STAROSTA WOŁOMIŃSKI
ul. Prądyńskiego 3
05-200 WOŁOMIN

Dot. uzupełnienia do odpowiedzi z dnia 05.08.2016r. na interpelację z dn. 22.07.2016r.

Uzupełnienie do interpelacji Radnego Powiatowego Adama Jaczewskiego

Wyjaśnienie powstałych uszkodzeń oraz sposób naprawy

Zdjęcie nr 2. (źródło interpelacja Radnego Powiatowego Adama Jaczewskiego)

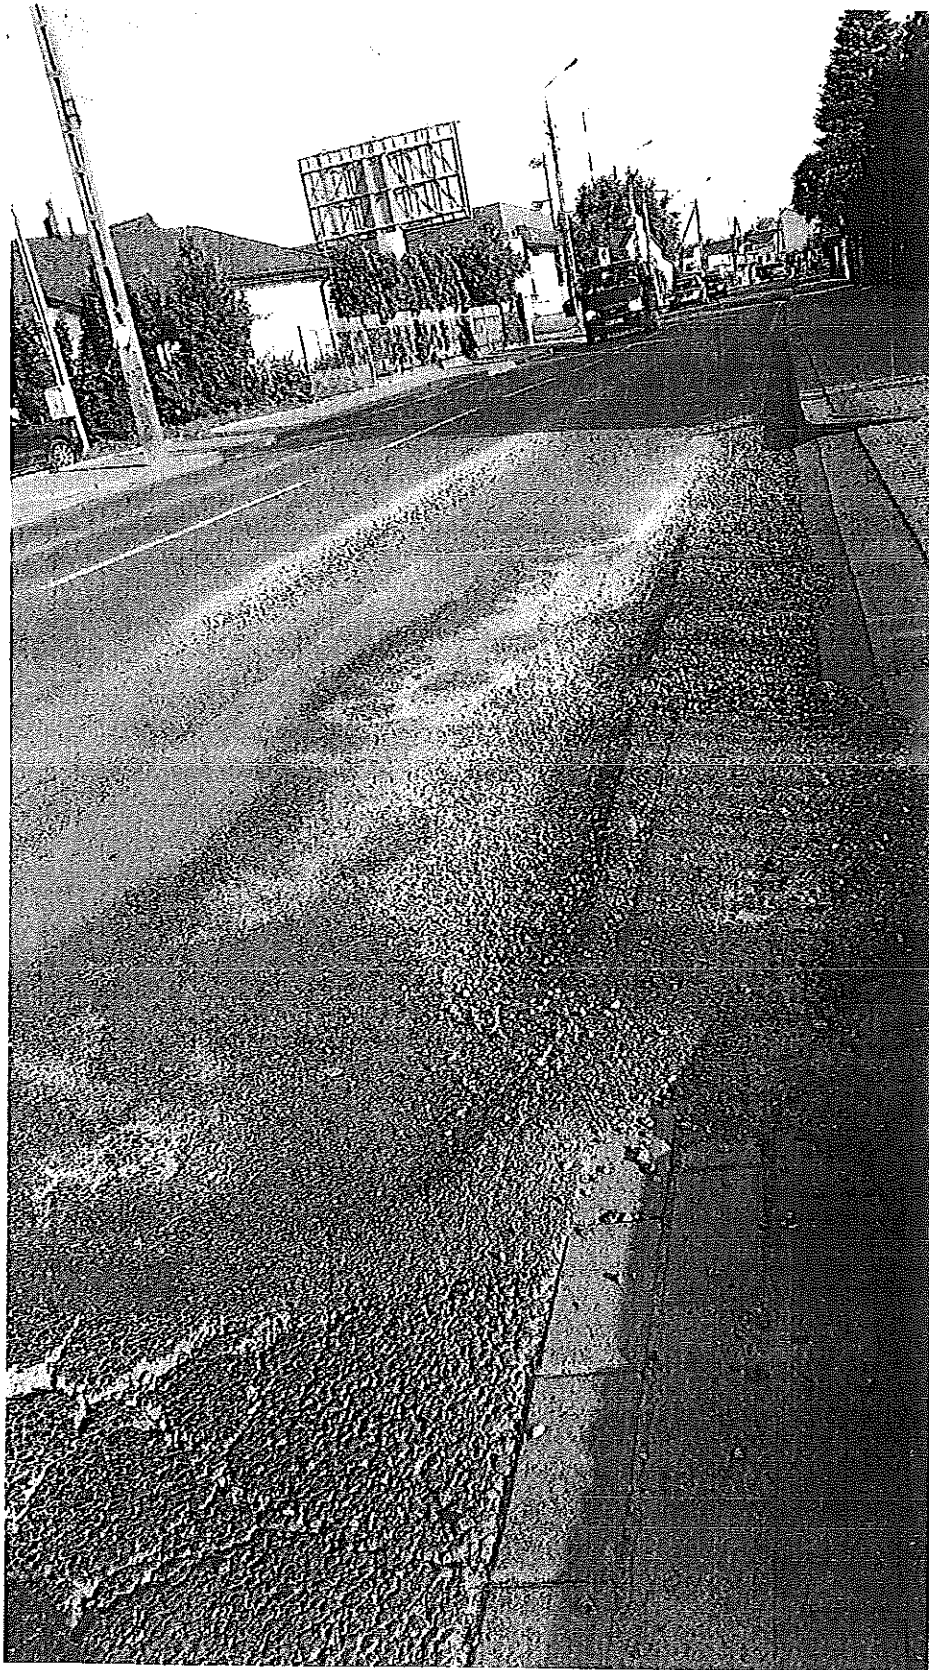
Zdjęcie nr 2 i 3 przedstawia zapadniętą kostkę brukową betonową przy studni teletechnicznej. Uszkodzenie powstało na skutek nieszczelnej studni. Wykonawca usunie usterkę zgodnie z udzieloną gwarancją.

Zdjęcie nr 4. (źródło interpelacja Radnego Powiatowego Adama Jaczewskiego)

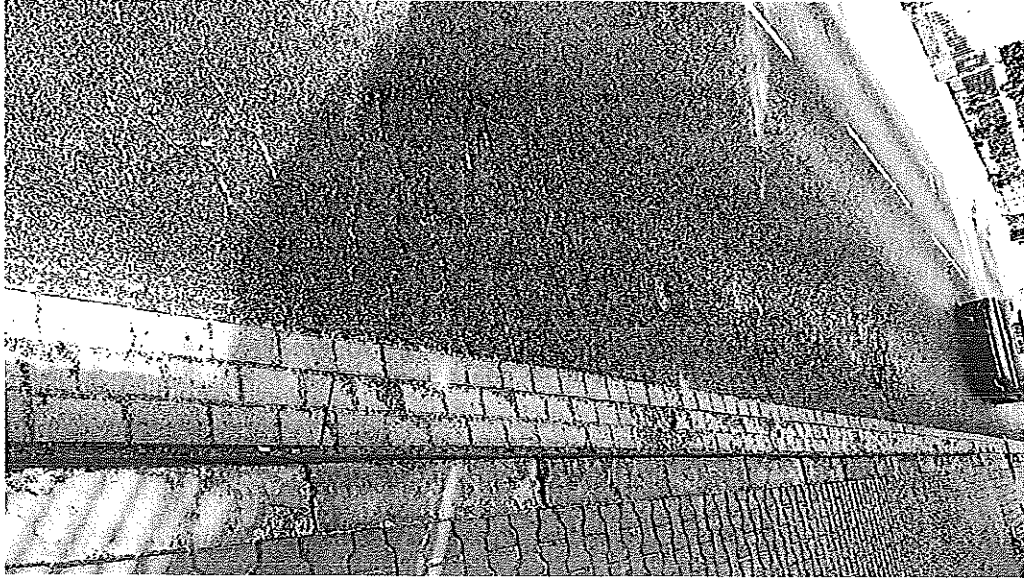
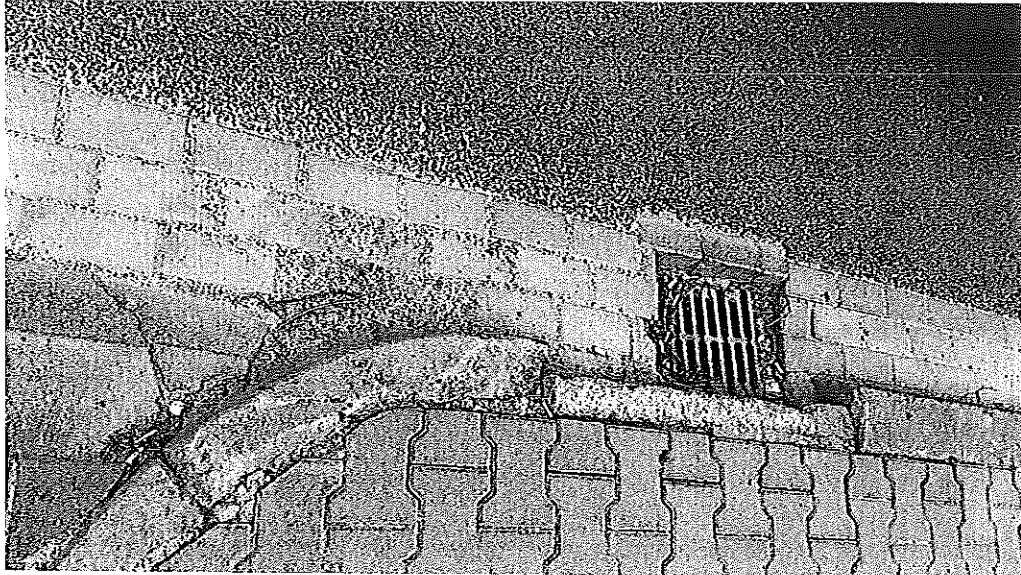
Zdjęcie nr 4; 5; 6 przedstawia powstałą koleinę. Wykonawca nie poczuwa się do usunięcia usterki ponieważ twierdzi, iż uszkodzenie to powstało na skutek braku właściwej podbudowy. Kwestia naprawy przez Wykonawcę w trakcie rozstrzygnięcia.

Zdjęcie nr 7. (źródło interpelacja Radnego Powiatowego Adama Jaczewskiego)

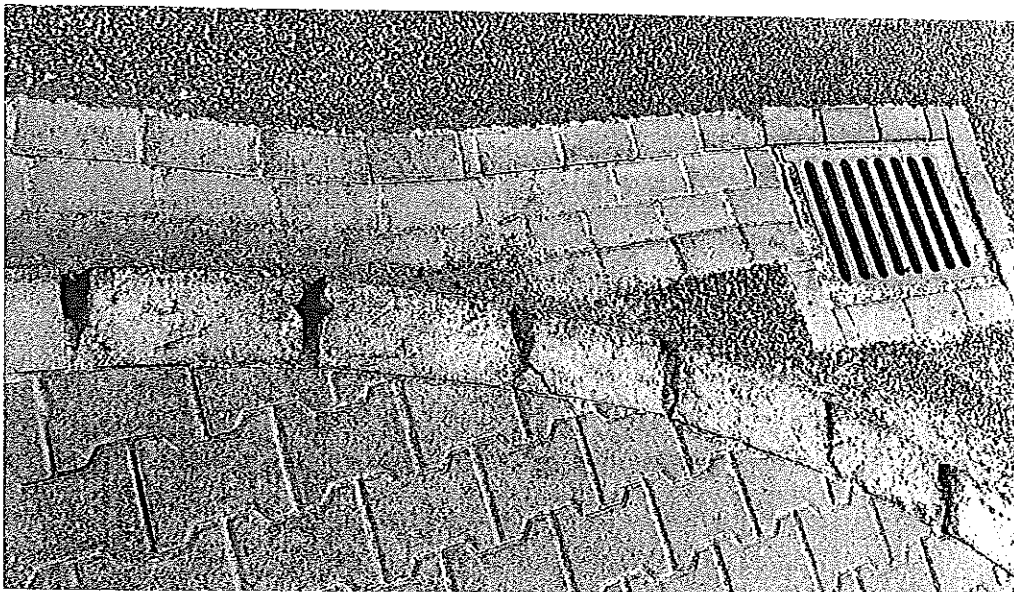
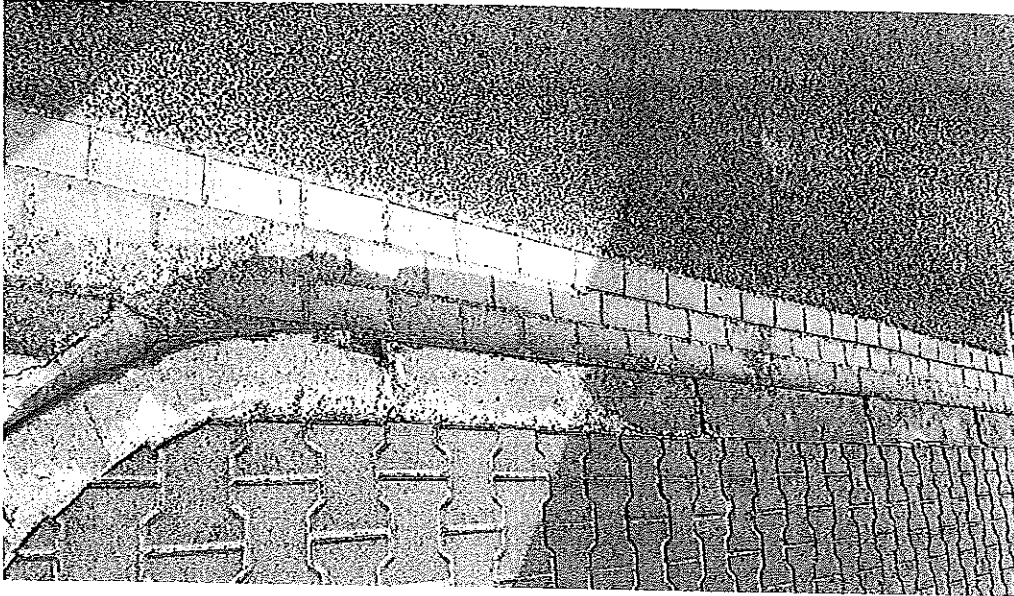
Zdjęcie nr 7; 8; 9 przedstawia wpust i krawężnik. Informuję, iż przedstawione elementy nie były przedmiotem zamówienia.

Zdjęcie nr 10. (źródło interpelacja Radnego Powiatowego Adama Jaczewskiego)

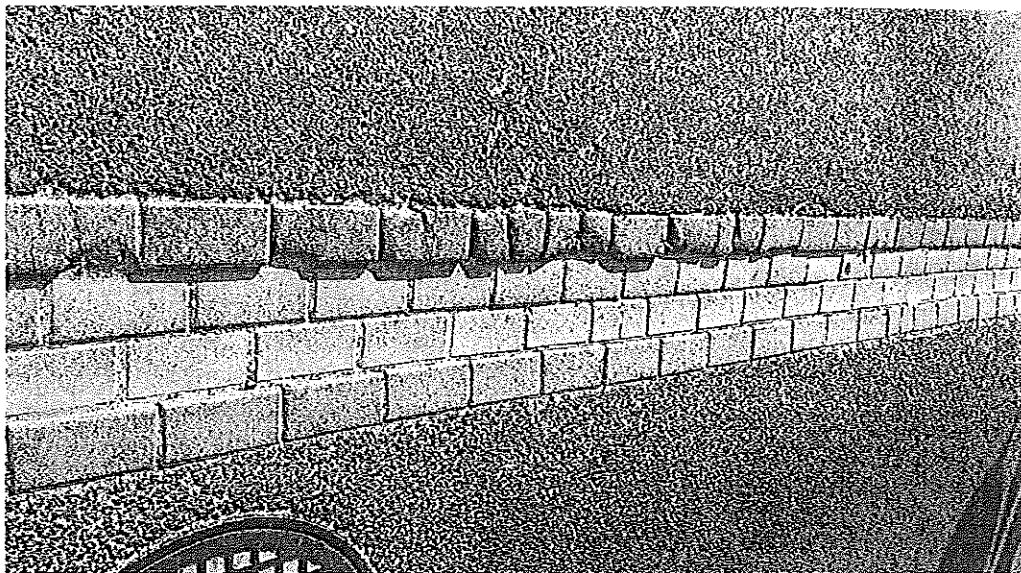
Zdjęcie nr 10 przedstawia powstałą koleinę (muldę). Wykonawca nie poczuwa się do usunięcia usterki ponieważ twierdzi, iż uszkodzenie to powstało na skutek braku właściwej podbudowy. Kwestia naprawy przez Wykonawcę w trakcie rozstrzygnięcia.

Zdjęcie nr 11. (źródło interpelacja Radnego Powiatowego Adama Jaczewskiego)

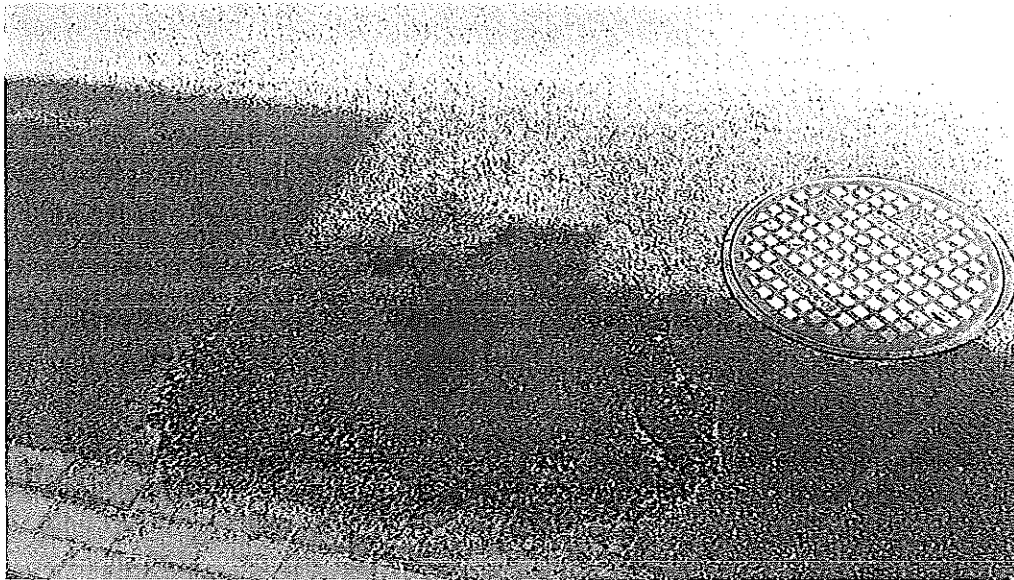
Zdjęcie nr 11 przedstawia uszkodzoną kostkę brukową betonową. Materiał, czyli kostkę Inwestor przekazał Wykonawcy celem jej wbudowania. Na zdjęciu dokładnie nie widać rejonu w którym zlokalizowany jest element, jednakże domnimam, iż jest

to zjazd w ul. Żabią. Uszkodzenie powstałe na skutek ruchu pojazdów. Wykonawca nie poczuwa się do naprawienia uszkodzenia. Kwestia naprawy przez Wykonawcę w trakcie rozstrzygnięcia.

Zdjęcie nr 12. (źródło interpelacja Radnego Powiatowego Adama Jaczewskiego)

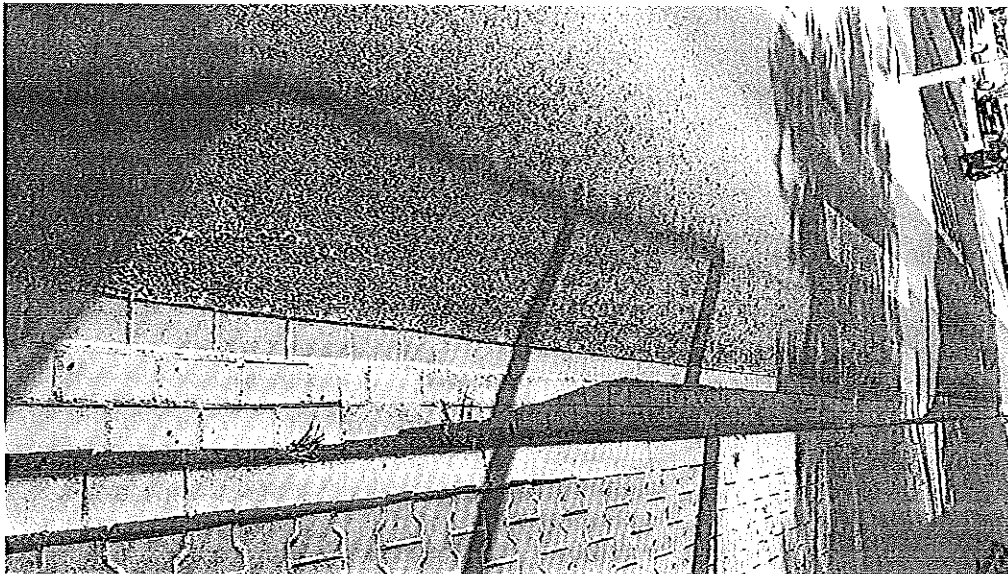
Zdjęcie nr 12 przedstawia powstałą koleinę. Wykonawca nie poczuwa się do usunięcia usterki ponieważ twierdzi, iż uszkodzenie to powstało na skutek braku właściwej podbudowy. Kwestia naprawy przez Wykonawcę w trakcie rozstrzygnięcia.

Zdjęcie nr 13. (źródło interpelacja Radnego Powiatowego Adama Jaczewskiego)

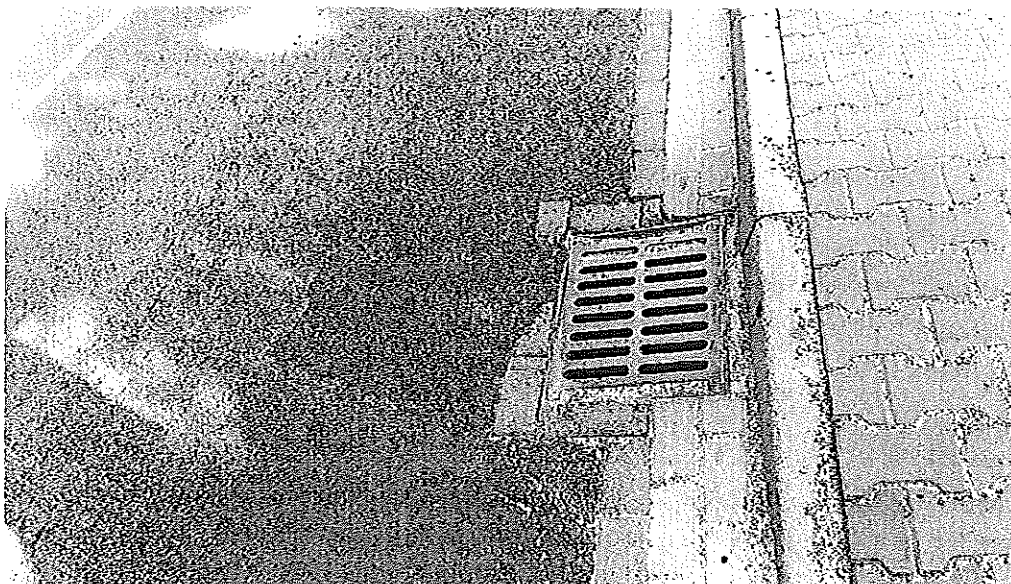
Zdjęcie nr 13 przedstawia spękania nawierzchni przy ścieku. Wykonawca nie poczuwa się do usunięcia usterki ponieważ twierdzi, iż uszkodzenie to powstało na skutek braku właściwej podbudowy. Kwestia naprawy przez Wykonawcę w trakcie rozstrzygnięcia.

Zdjęcie nr 14. (źródło interpelacja Radnego Powiatowego Adama Jaczewskiego)

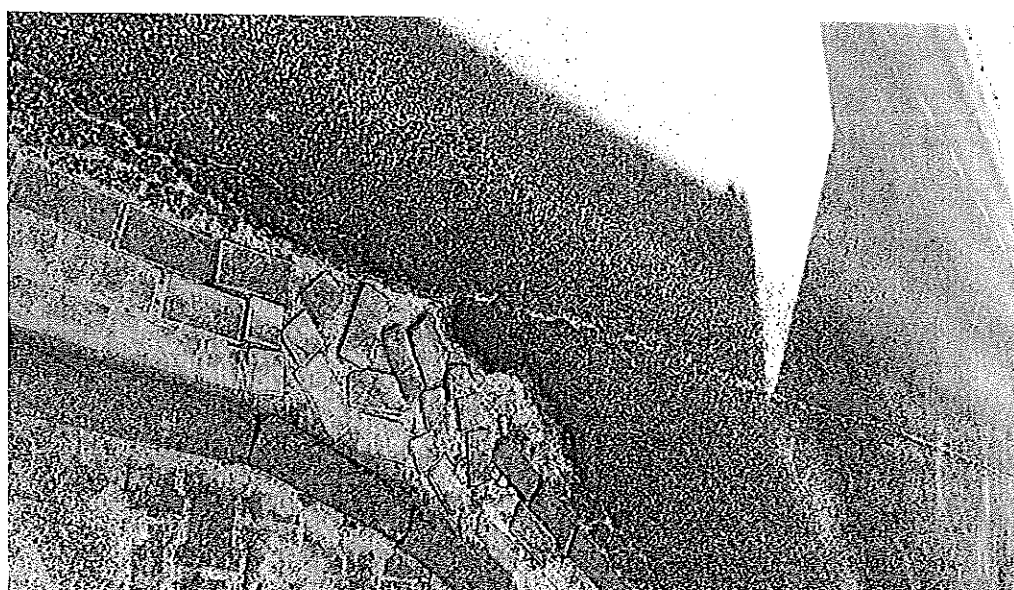
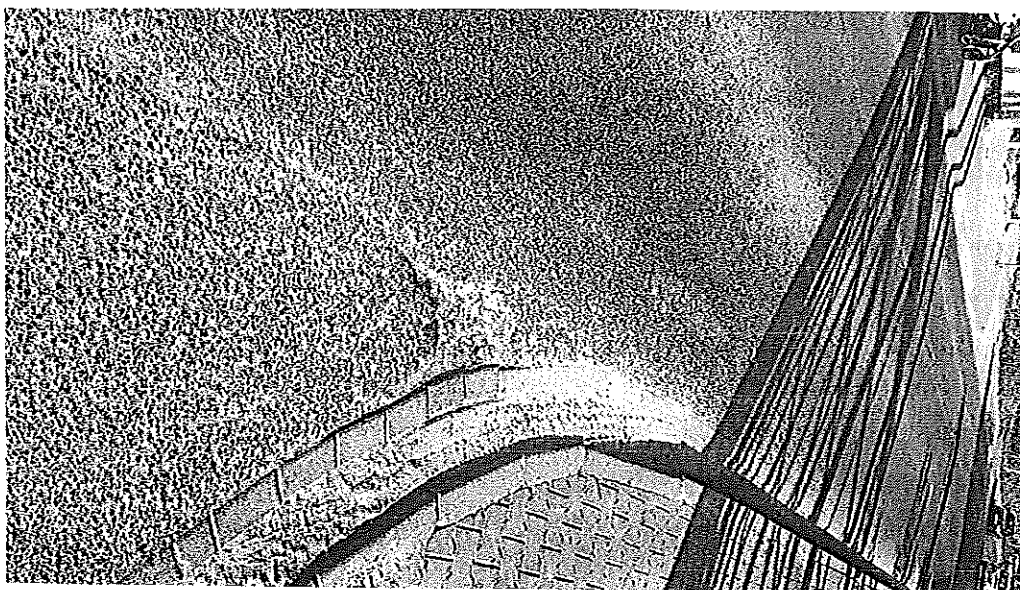
Zdjęcie nr 14 przedstawia zniżenie jezdni w rejonie wpustu deszczowego. Wykonawca poczuwa się do usunięcia usterki.

Zdjęcie nr 17. (źródło interpelacja Radnego Powiatowego Adama Jaczewskiego)

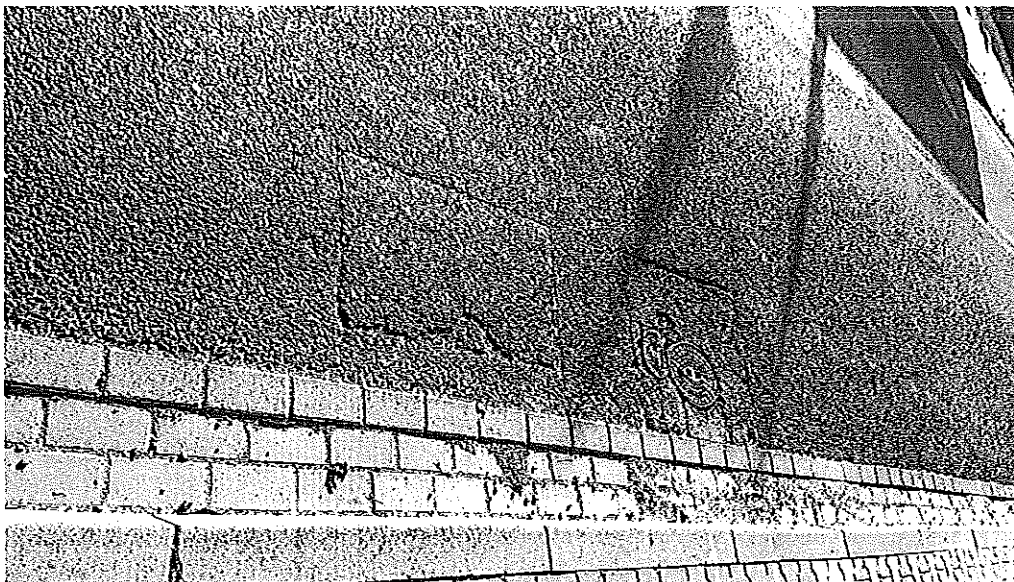
Zdjęcie nr 15, 16 i 17 przedstawia spękania nawierzchni oraz uszkodzenie ścieku. Wykonawca nie poczuwa się do usunięcia usterki ponieważ twierdzi, iż uszkodzenie powstało na skutek niewłaściwego użytkowania drogi przez jej użytkowników. Kwestia naprawy przez Wykonawcę w trakcie rozstrzygnięcia.

Zdjęcie nr 18. (źródło interpelacja Radnego Powiatowego Adama Jaczewskiego)

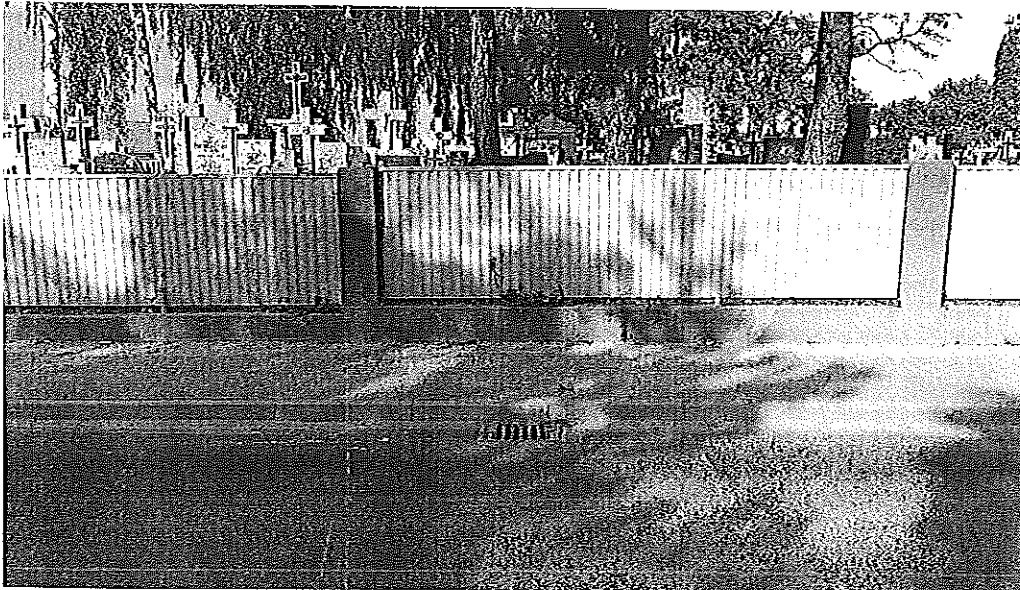
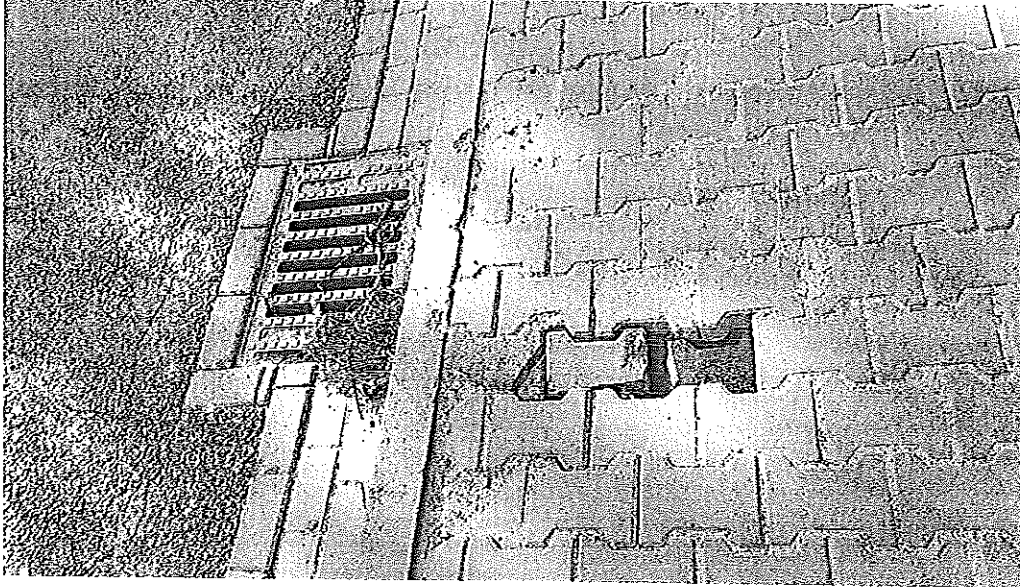
Zdjęcie nr 18 przedstawia spękania nawierzchni. Wykonawca poczuwa się do usunięcia usterki.

Zdjęcie nr 19 i 20. (źródło interpelacja Radnego Powiatowego Adama Jaczewskiego)

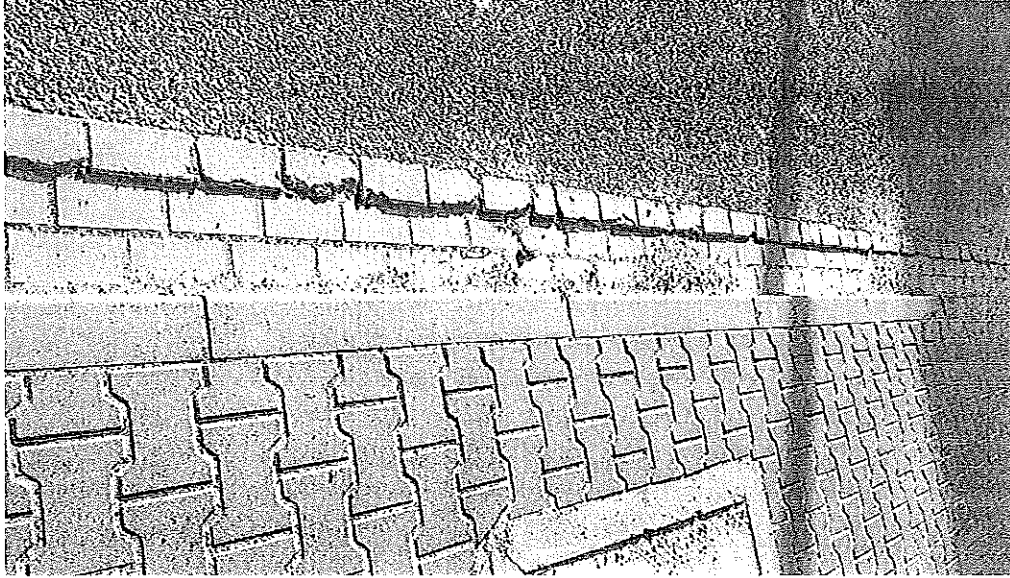
Zdjęcie nr 18 przedstawia ubytek kostki na chodniku. Wykonawca poczuwa się do usunięcia usterki.

Zdjęcie nr 21. (źródło interpelacja Radnego Powiatowego Adama Jaczewskiego)

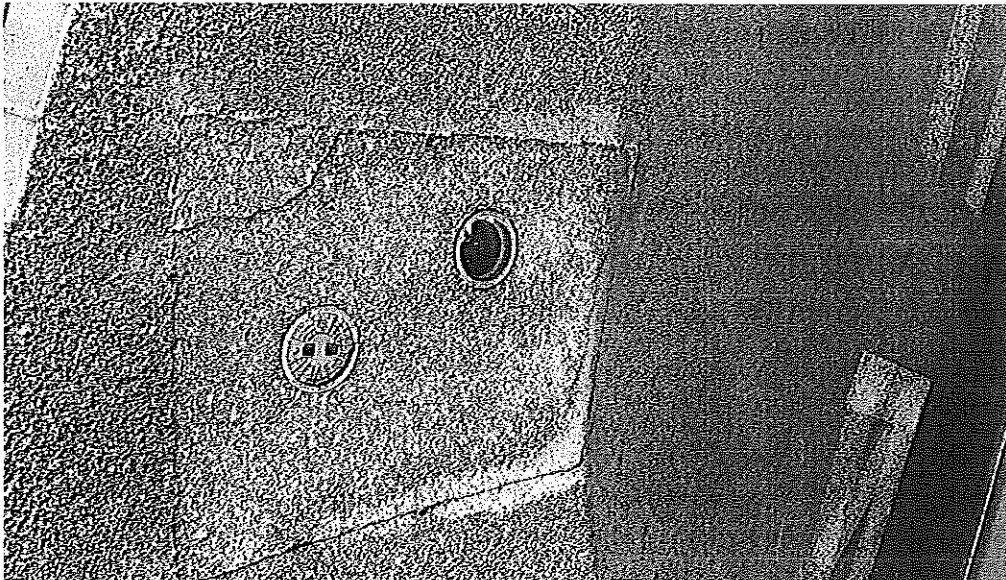
Zdjęcie nr 21 przedstawia uszkodzoną kostkę brukową betonową. Materiał, czyli kostkę Inwestor przekazał Wykonawcy celem jej wbudowania. Wykonawca nie poczuwa się do naprawienia uszkodzenia. Kwestia naprawy przez Wykonawcę w trakcie rozstrzygnięcia.
